con la presente si inviano Osservazioni per l'impianto eolico cod. procedura (id_vip/id_mattm):10844 per la produzione di energia elettrica da fonte eolica costituita da n.6 aerogeneratori della potenza complessiva di 37,2 MW, un sistema di accumulo da 25MW e relative opere connesse in loc. "Riempillo" nel Comune di Pitigliano (Gr).

Modulo per la presentazione delle osservazioni per i piani/programmi/progetti sottoposti a procedimenti di valutazione ambientale di competenza statale

Impianto per la produzione di energia elettrica da fonte eolica, costituito da 6 aerogeneratori della potenza complessiva di 37,2 MW, un sistema di accumulo da 25 MW e relative opere connesse in località "Rempillo" nel comune di Pitigliano (GR).

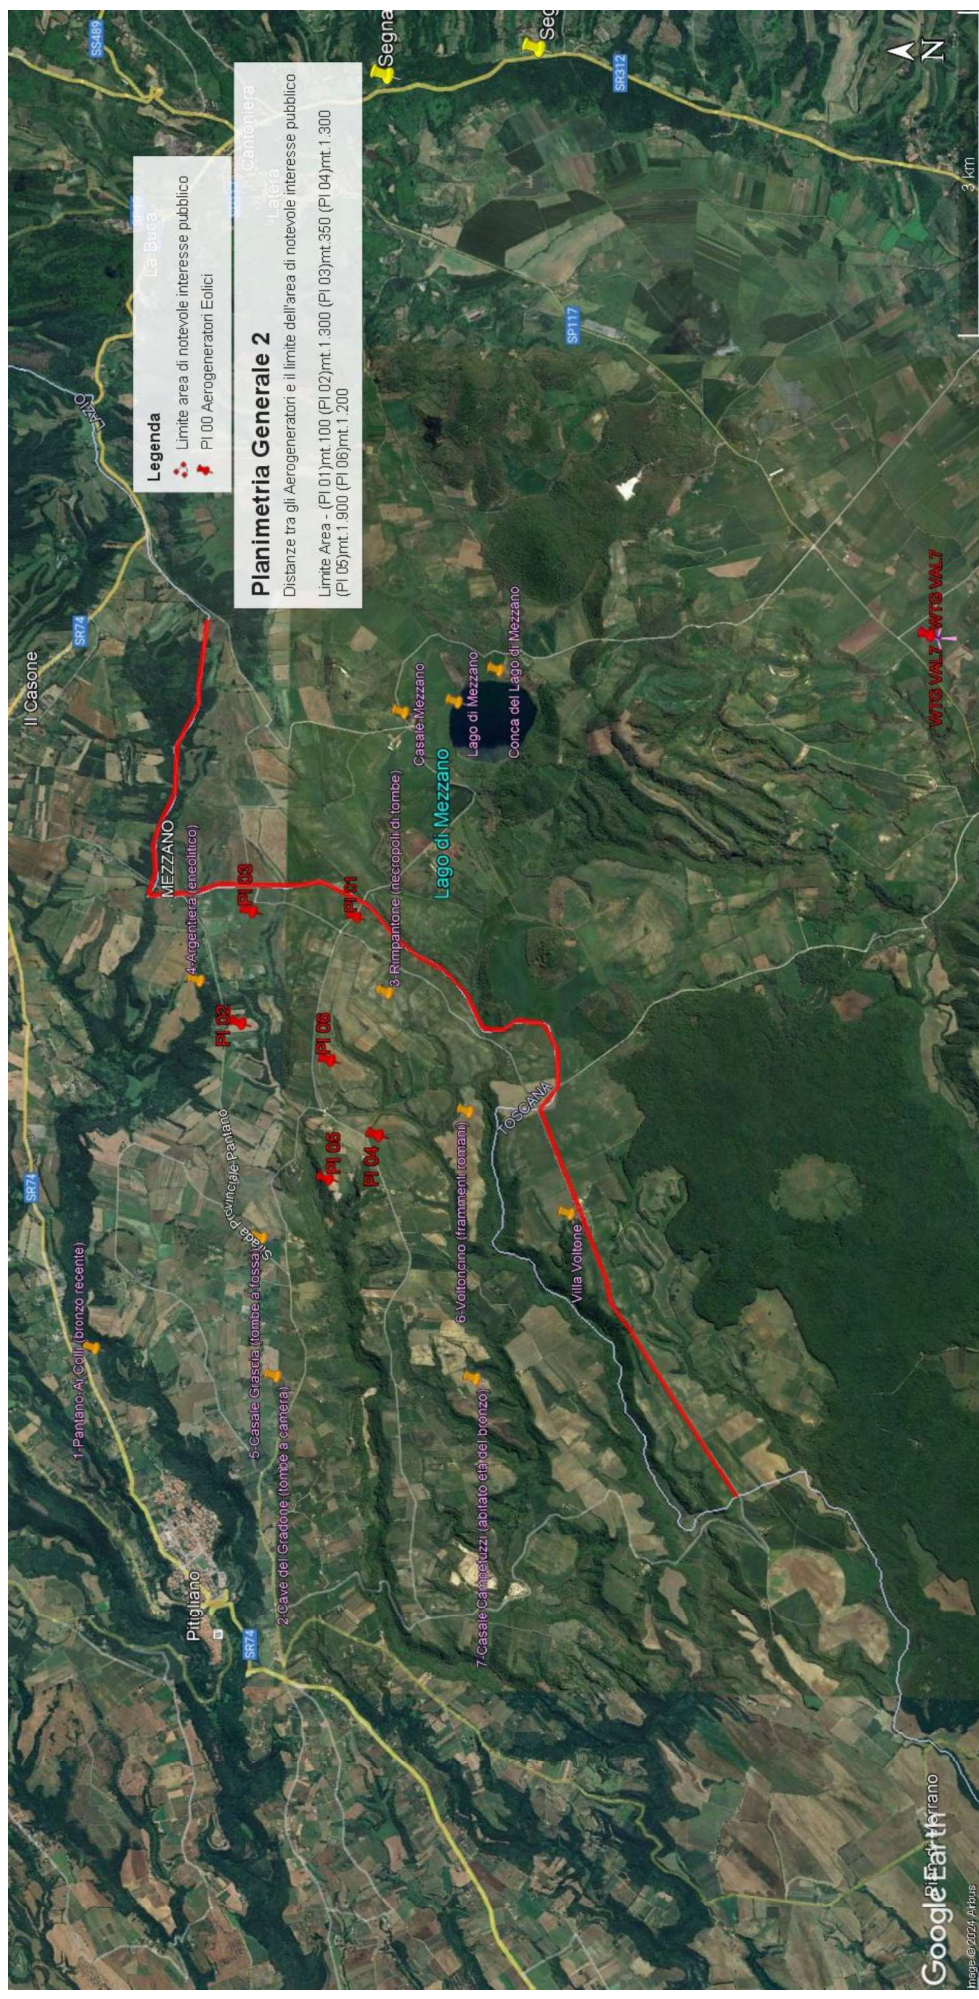
In sintesi, visti l’art. 20 comma 8 lettera c) quater del D.Lgs n 199/2021 e le Linee guida nazionali appena citate, considerato l’enorme impatto dell’impianto eolico industriale denominato “Rempillo” sulla zona paesaggistica di notevole interesse pubblico ben individuata nelle immagini n.1 e n. 2 e sui Beni Culturali evidenziati nell’ immagine n. 3 dell’Allegato alle presenti Osservazioni, per la collocazione delle pale P04 e P05 direttamente all’interno del perimetro di un’area archeologica e per gli impatti anche sull’area intermedia e vasta dei pregiati territori laziali della Tuscia settentrionale e in particolare di quelli del pitiglianese ricco di emergenze agricole, naturalistiche, storiche e archeologiche del periodo etrusco ma non solo, si chiede che venga negata l’autorizzazione all’ insediamento dell’impianto eolico denominato “Rempillo”.

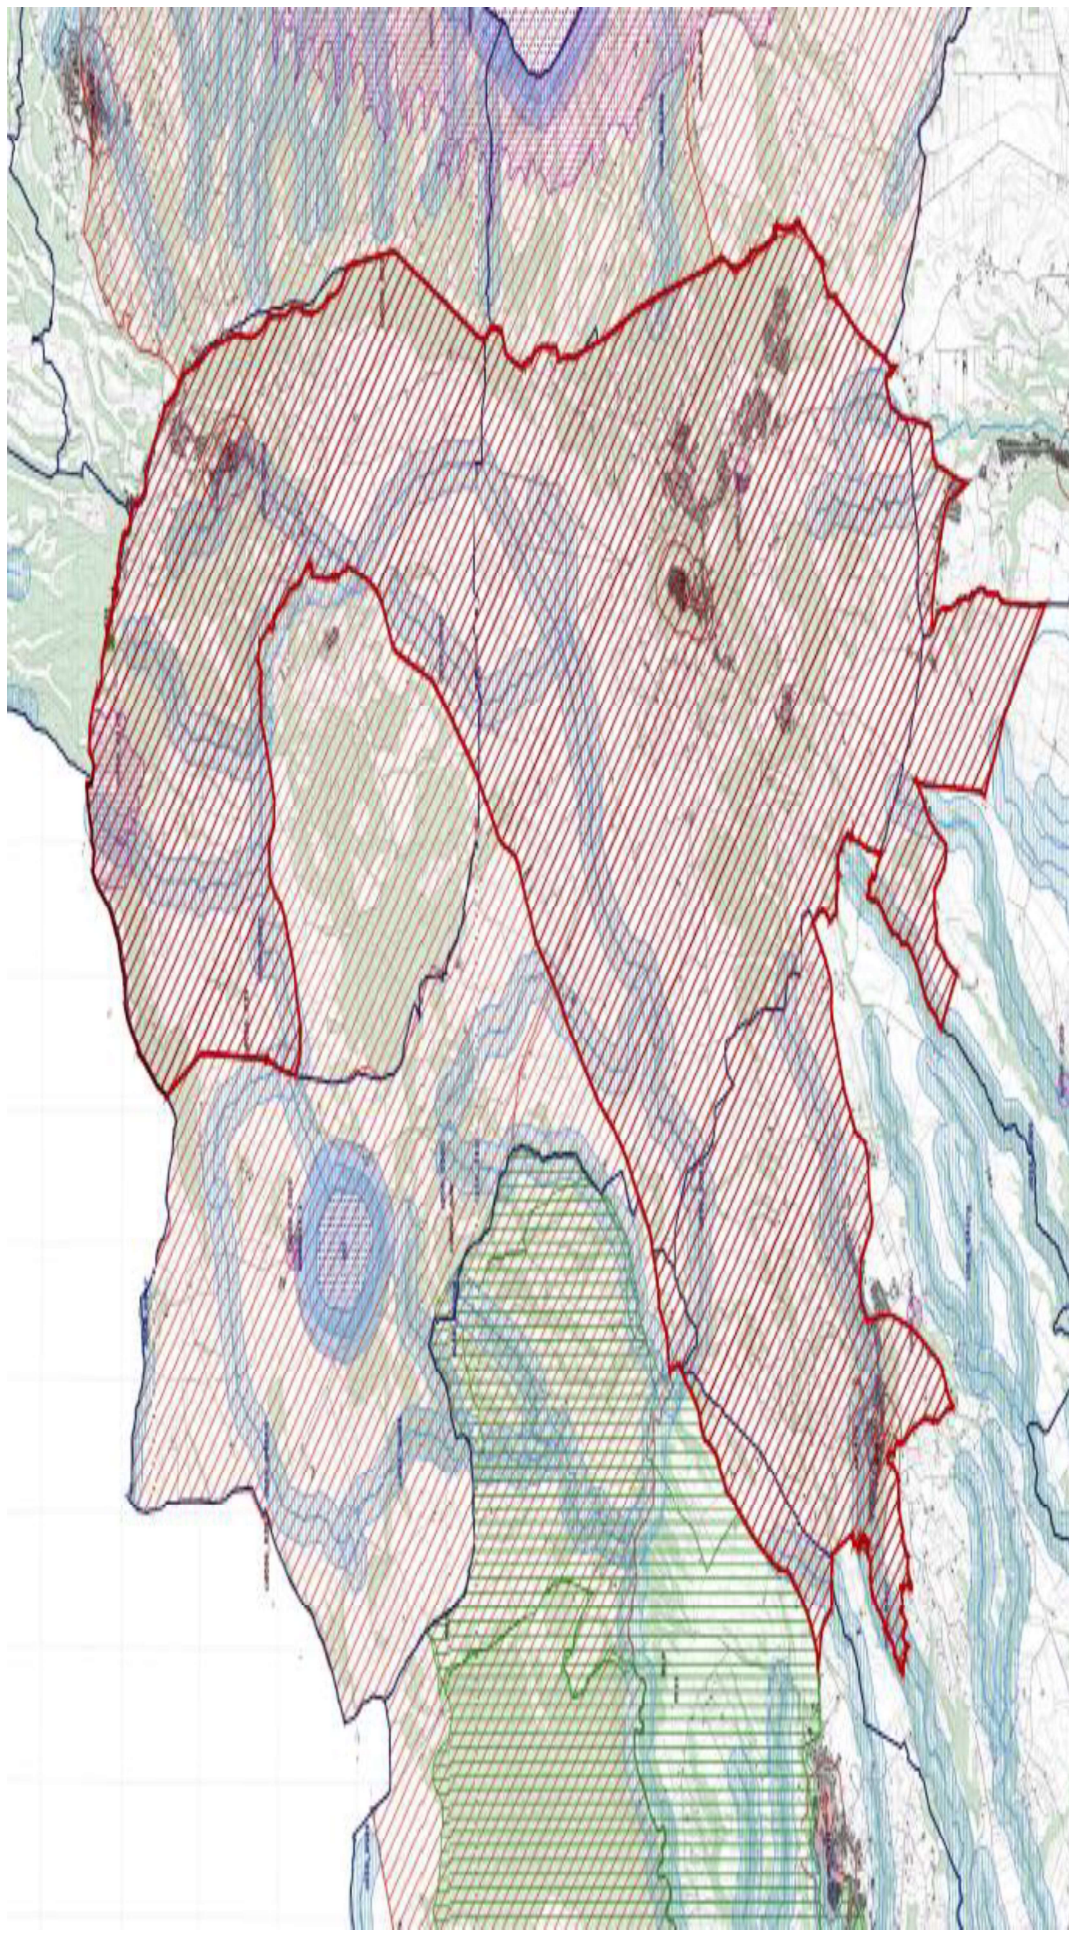
Alla luce del combinato disposto dal "vincolo sul patrimonio paesaggistico (artt. 136 e ss. e 142 del decreto legislativo n. 42/2004 e ss.mm.ii.) e sui beni culturali" (artt. 10 e ss. del decreto legislativo n. 42/2004 e ss.mm.ii.) e dal comma 8 lettera c-quarter del D.Lgs 191/2021 e ss.mm.ii si evince che, ad oggi, le aree in cui sono previsti gli insediamenti dei sei aerogeneratori dell'impianto eolico denominato "Rempillo" non sono idonee perché ricadono tutte all'interno della fascia di rispetto dei **beni paesaggistici di notevole interesse pubblico denominati "Conca del Lago di Mezzano e territorio circostante" (D.M. 22.05.1976)** comprendente anche il **vincolo "Selva del Lamone" (D.M. 22.05.1984)** tutelati **dall'art. 136 del Codice del Beni Culturali e del Paesaggio** e in particolare un aerogeneratori (P01) è a 100 metri dal primo vincolo citato e gli altri cinque compresi in una distanza massima tra 1 km e 2 km (vedi immagine n. 1 dell'ALLEGATO). Nella fascia di rispetto dei 3 km anche la porzione di vincolo rappresentato dalla Selva del Lamone che gode di altre importanti tutele in quanto Riserva Naturale regionale (L. 394/91 e L.R. 29/97), Zona di Protezione speciale (ZPS) insieme ai Monti di Castro collegati tra loro da una Zona di Conservazione Speciale (ZSC), il sistema fluviale Fiume Fiora-Olpeta. La Selva del Lamone oltre il vincolo paesaggistico di notevole interesse pubblico che la rende area non idonea all'installazione degli impianti FER anche nelle sue fasce di rispetto dei 3 km, gode di un'altra tutela che ne rivela l'importanza di area di importanza internazionale per l'avifauna IBA (012) che viene collegata all'altra IBA (099) Lago di Bolsena attraverso la ZPS Caldera di Latera e la ZSC Lago di Mezzano che insieme sono compresi nel vincolo paesaggistico "Conca Lago di Mezzano..." e verranno uniti dal nuovo vincolo paesaggistico "*Ambito paesaggistico, geologico e geomorfologico dell'orlo della caldera di Latera e delle sue pendici interessate dai centri eruttivi periferici*" (si veda a riguardo la proposta pubblicata sul sito del MIC in data 09/08/2023 e

l'immagine n. 2 dell' ALLEGATO) all'area di notevole interesse pubblico "Conca del lago di

Bolsena” (D.M. 24.10.1960). Praticamente una vasta zona che per interesse paesaggistico e naturalistico oltre che storico, archeologico e identitario rappresenta un unicum nel panorama nazionale.

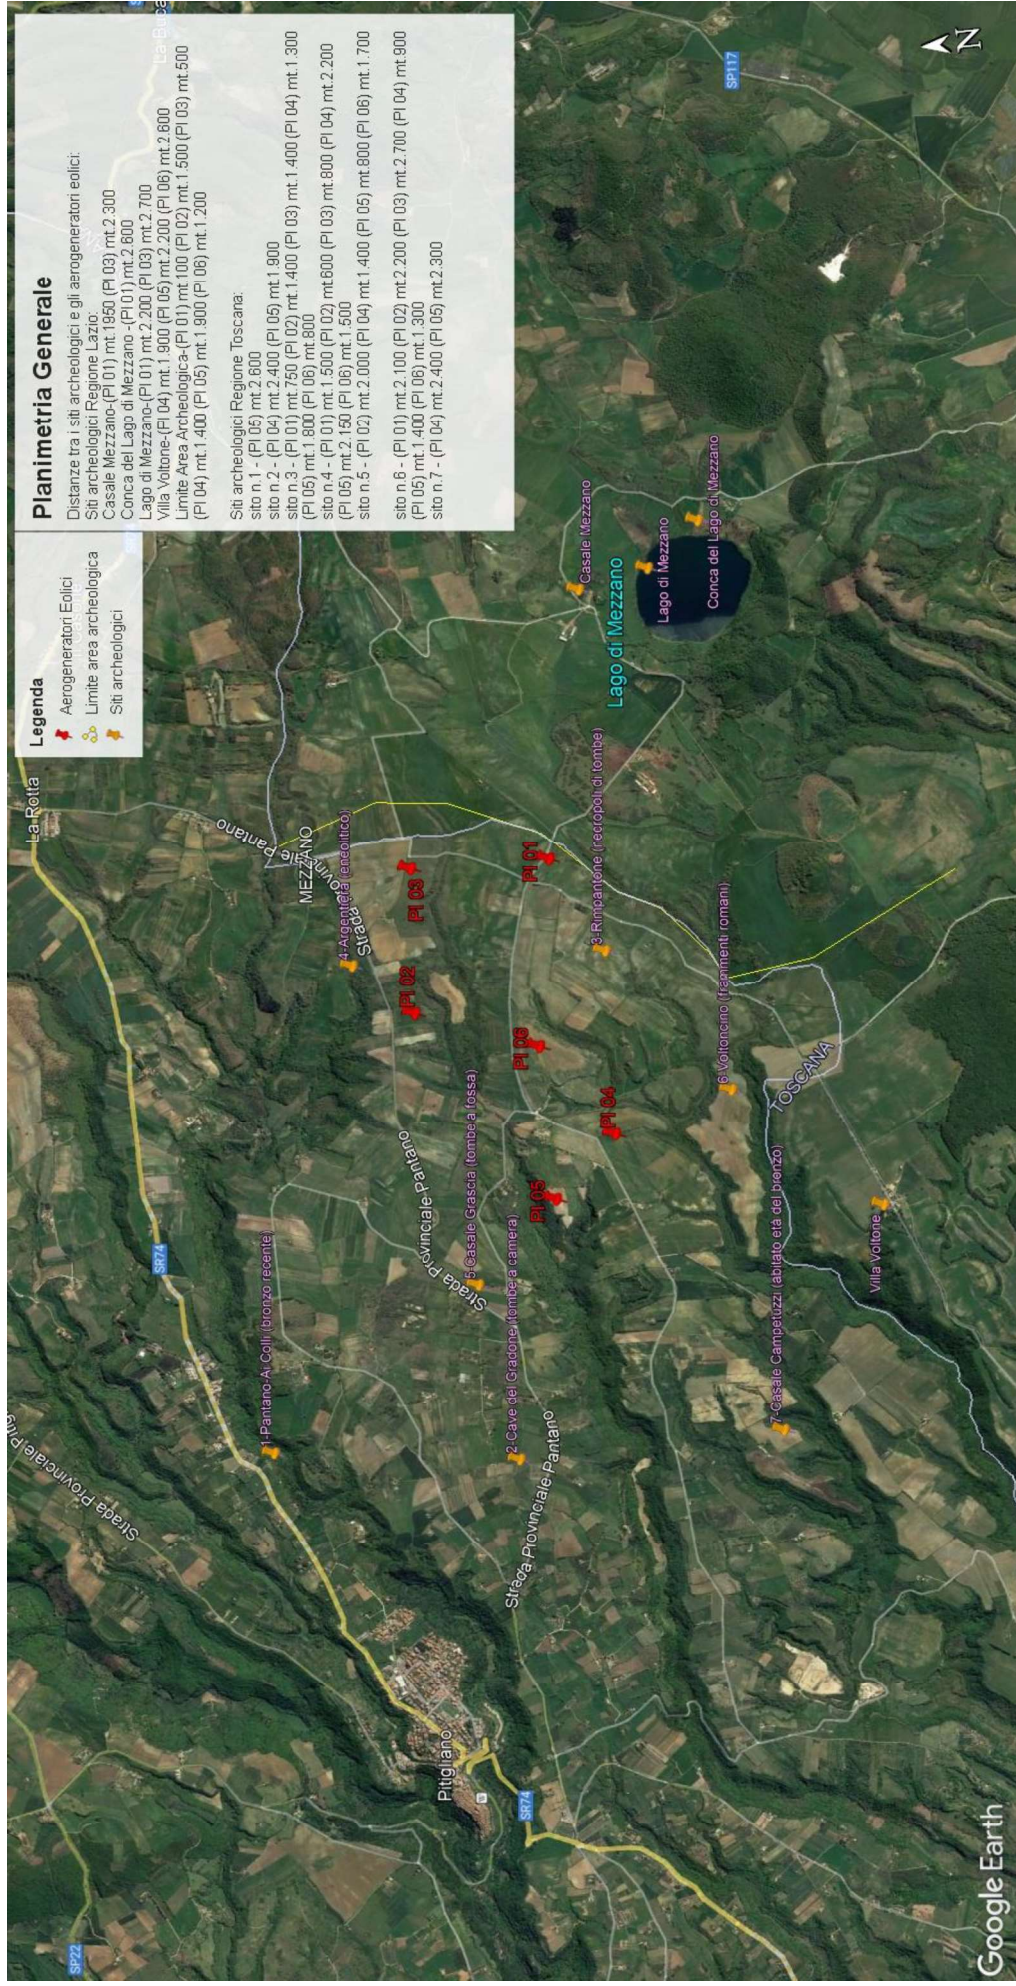
Inoltre, la zona in cui insisterebbe l’impianto eolico industriale Rempillo è compresa nelle fasce di rispetto di 3 km di diversi beni archeologici tutelati dalla parte II del Codice dei Beni Culturali (vedi Allegato, immagine n. 3). Inoltre le pale P04 e P05 ricadono all’interno di un’area archeologica che la Proponente vorrebbe cancellare per il semplice fatto che non è riportata nel documento regionale ma nel documento provinciale come meglio dettagliato nell’Osservazione n. 5. Alla luce di quanto documentato appare chiaro quindi che la collocazione dell’impianto non ha tenuto conto alcuno dei vincoli dell’area nella quale è stato progettato e l’inserimento dell’impianto eolico nel paesaggio e sul territorio non è corretto (Allegato IV delle Linee guida nazionali di cui al D.M dello Sviluppo economico del 10.09.2010).

Immagine n. 4 Situazione di saturazione da impianti FER nella provincia di Viterbo. Non sono riportati gli impianti fotovoltaici e agrivoltaici che hanno inciso per buona parte nel cumulo di impianti FER per superare già nel 2023 gli obiettivi del PNIEC assegnati alla Regione Lazio per il 20230.

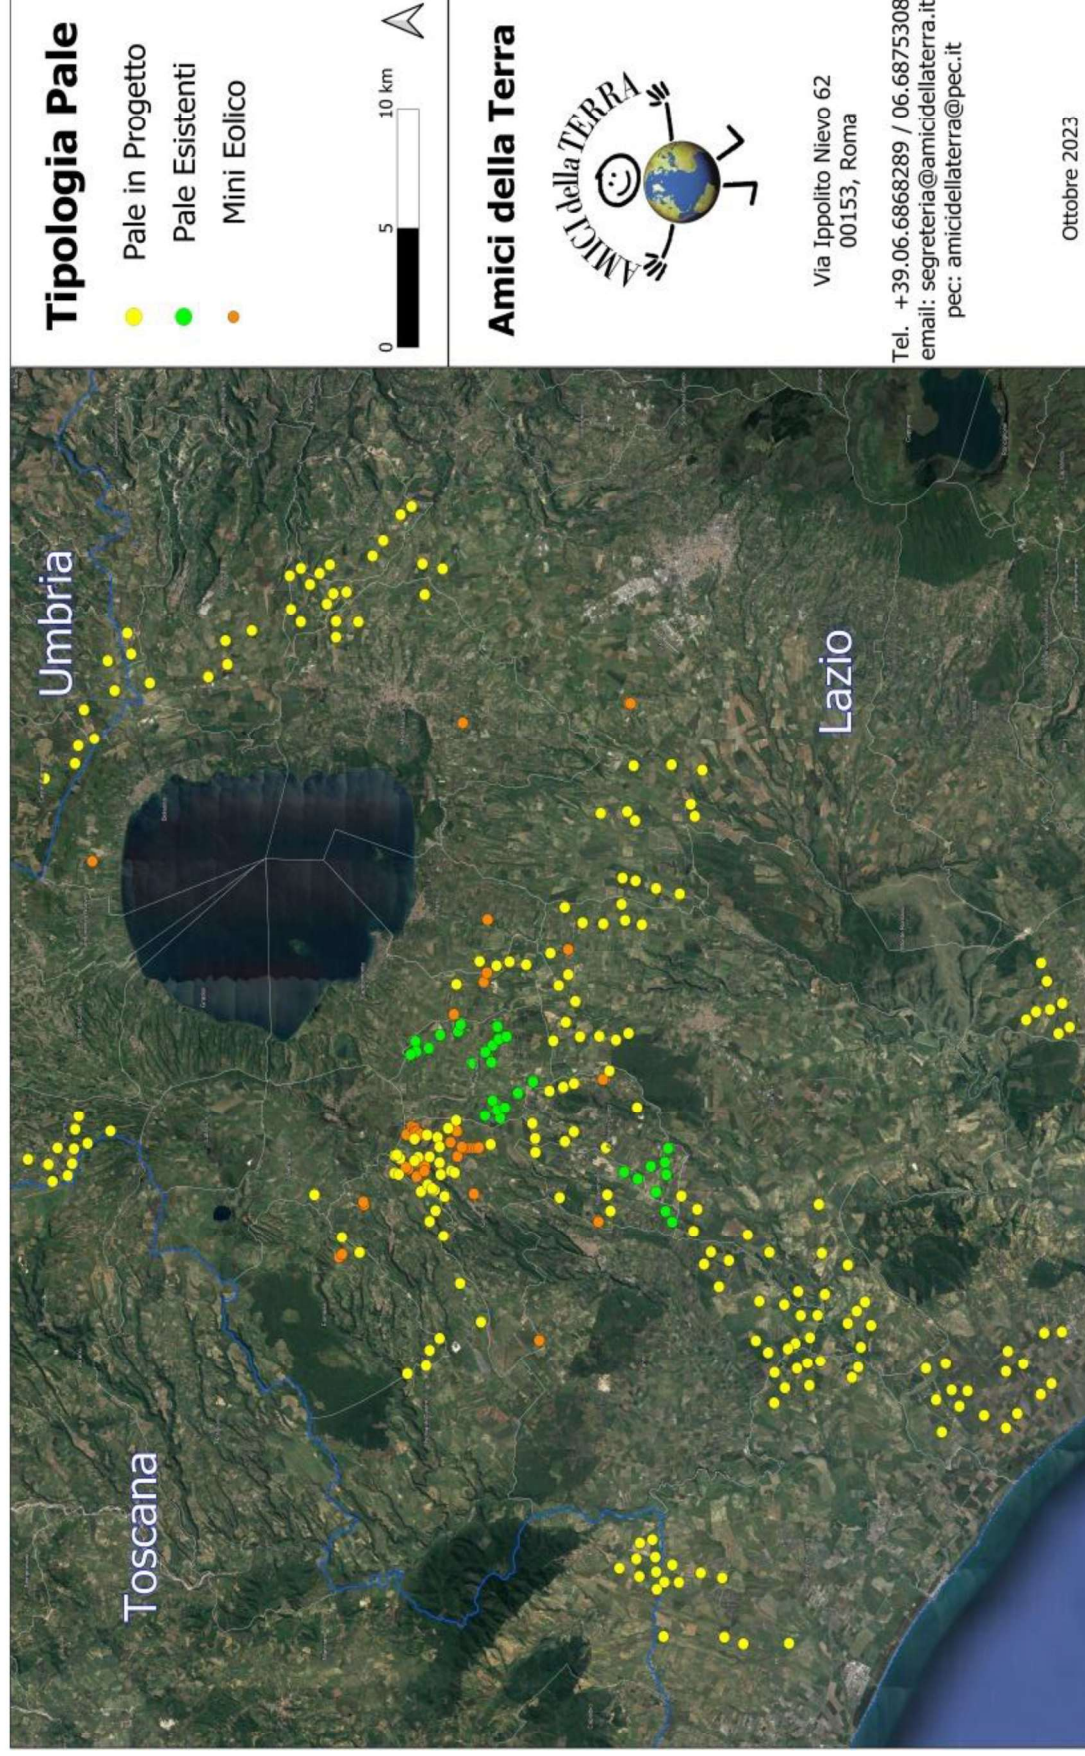
nn. 1 e 2 e crea anche degli impatti negativi anche sui beni naturalistici come verrà dettagliato nell'Osservazione n. 4. Inoltre andrebbe a sommarsi al già enorme cumulo di impianti eolici e fotovoltaici e geotermici che già creano una elevata criticità ambientale nella provincia di Viterbo e interferiscono anche con il territorio toscano come si può vedere dalle immagini nn. 4 e 5 dell'Allegato n. 1.
